Futur abri à vélos du lycée Jean-Michel à Lons le Saunier

1. Le nouvel abri vélo proposé

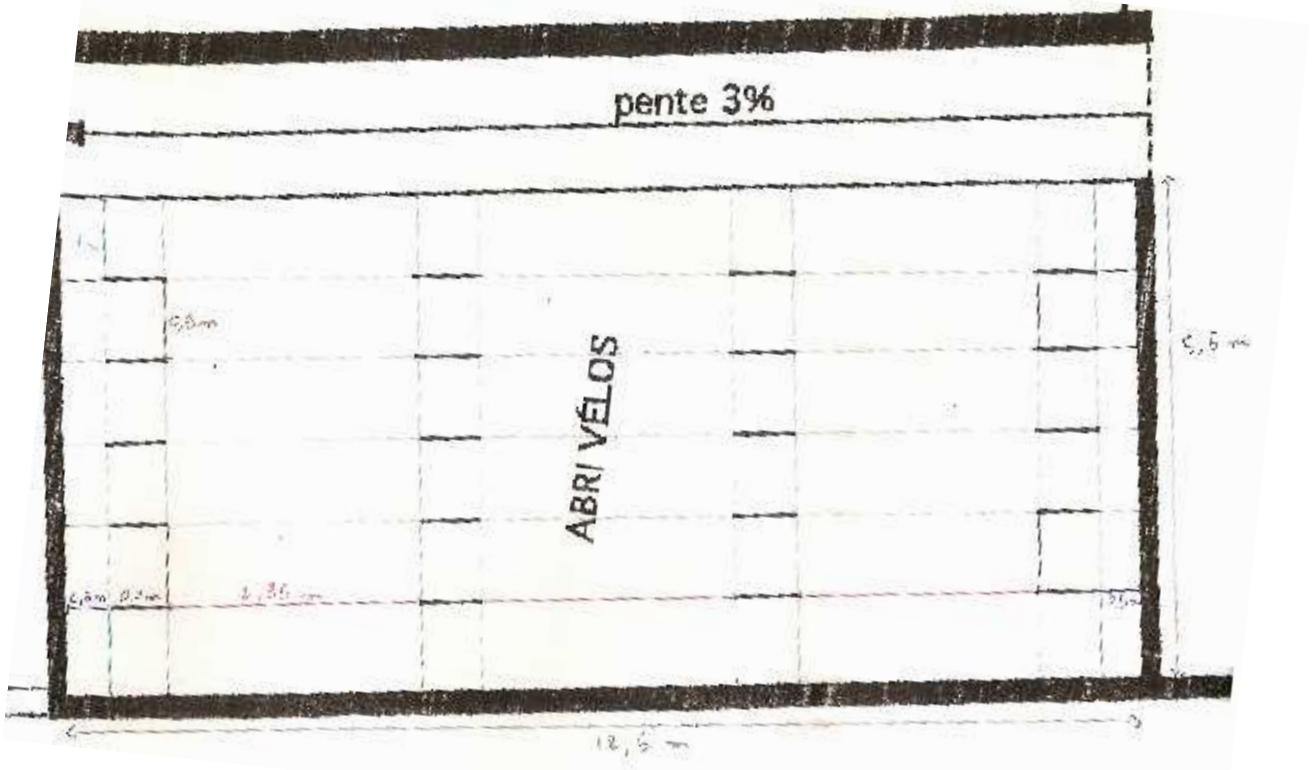
Critères	Réponses
Proche de l'entrée du lycée Non isolé et bien vu (surveillance)	OUI près de l'entrée principale et de la salle polyvalent
Accessible	OUI, une entrée cycles séparée des piétons
Couvert	OUI
Eclairé	NON précisé
Fonctionnel	Type d'appui NON précisé
Signalisation	NON précisé

L'abri devra être équipé d'arceaux, ce type d'appui est la meilleure formule. Ils permettent d'attacher le cadre. De plus l'arceau offre un excellent compromis entre stationnement sécurisé, coût et consommation d'espace (cf fiche abri vélos que nous avons réalisé avec VELO QUI RIT).
